Mission régionale d'autorité environnementale  
CENTRE - VAL DE LOIRE

**Avis délibéré  
Mise en compatibilité n°1 du PLU de Joué-Les-Tours (37)  
et  
Aménagement d'une friche industrielle sur l'ex site Michelin à  
Joué-Les-Tours (37)**

N°MRAe 2023-4379 &  
2023-4434

Figure 6: schéma conceptuel (source : dossier du projet, annexe 12 de l'EI (plan de gestion), page 30)

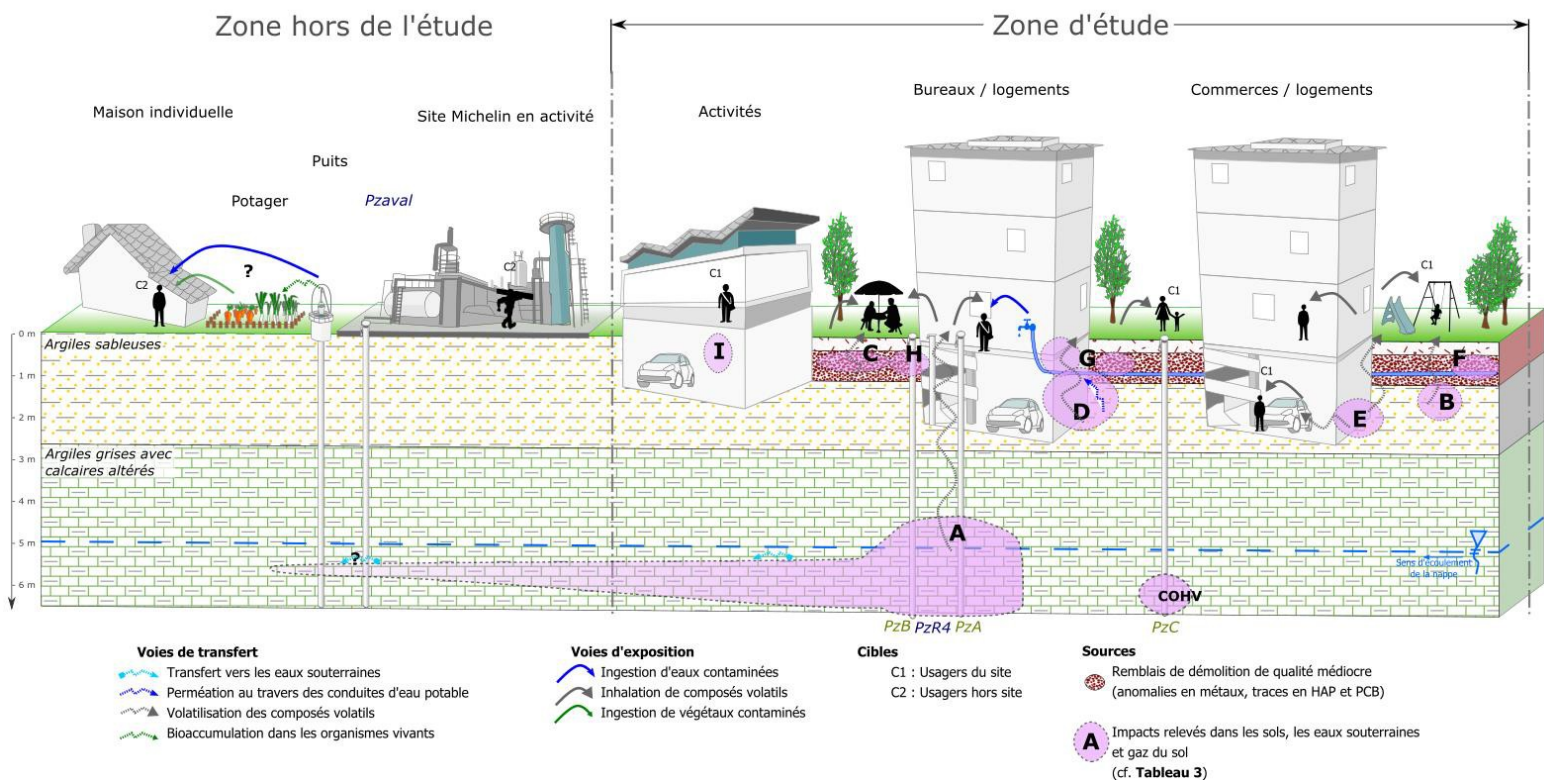
Ces mesures sont logiquement dictées par la mise en œuvre du schéma conceptuel modélisant l'état de pollution du site. Le schéma conceptuel est un outil fondamental de la dépollution des anciens sites industriels. Un site pollué est qualifié par trois éléments :

Ici, il convient d'agir sur les deux premiers éléments de cette trilogie, en supprimant ou isolant les polluants. Cette approche implique une bonne connaissance des polluants présents et une sûreté des moyens d'isolement.

Or dans le cas présent, l'état de pollution des gravats n'est pas assez défini pour déterminer les filières d'évacuation ou valorisation. Quant à la pollution des eaux souterraines, l'étendue de la pollution n'est pas définie.

**L'autorité environnementale recommande de définir plus précisément l'étendue, la nature, et la quantification des polluants présents dans les gravats du site et dans la nappe des eaux souterraines au droit du site.**

L'état de pollution des sols justifie la mise en place d'une couverture étanche des espaces extérieurs libres, afin d'isoler les habitants des lieux du risque d'ingestion, d'inhalation et de contact. Les modes de transfert sont ainsi rompus. Or la mise en place d'une couche (d'épaisseur minimale de 30 cm) de terre n'offre pas de garanties d'étanchéité surtout face à un polluant gazeux. Ici, la présence d'hydrocarbures et de solvants chlorés sur des zones non excavées entraînera l'émanation de gaz de ce type, seule une incertitude sur les quantités persiste. L'analyse des risques résiduels (ARR, cf. pages 82 à 102 du plan de gestion ou dans l'annexe 6 « estimation des concentrations dans les milieux d'exposition » de ce même plan) ne met pas en avant l'isolation par de la terre, comme solution technique, sauf en conclusion. La mise en place d'une couverture de terre saine (végétale) ne garantit pas une étanchéité analogue à une couche d'enrobé ou une dalle béton.

**L'autorité environnementale recommande de justifier clairement la suffisance de l'apport d'une couche de 30 cm d'épaisseur de terre saine comme moyen de rupture du transfert des polluants..**
